この通知は、CPLD CoolRunner™ XPLA3™ ファミリの回路リビジョンの変更についてお知らせするものです。

この通知は、英語版 (PCN2004-23、バージョン 2.0、2004 年 11 月 8 日発行) を翻訳したものです。

デザイン回路リビジョンコード

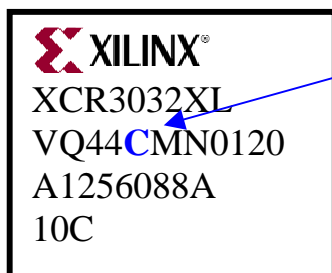
次の図に、パッケージトップマークに記されたデザイン回路リビジョンコード表示例を示します。

デバイス ファミリー	回路リビジョンコード	出荷開始日
XCR3032XL	C	2005 年 1 月
XCR3064XL	D	出荷中
XCR3128XL	C	2005 年 1 月
XCR3256XL	C	2005 年中旬
XCR3384XL	C	2005 年中旬
XCR3512XL	C	2005 年中旬
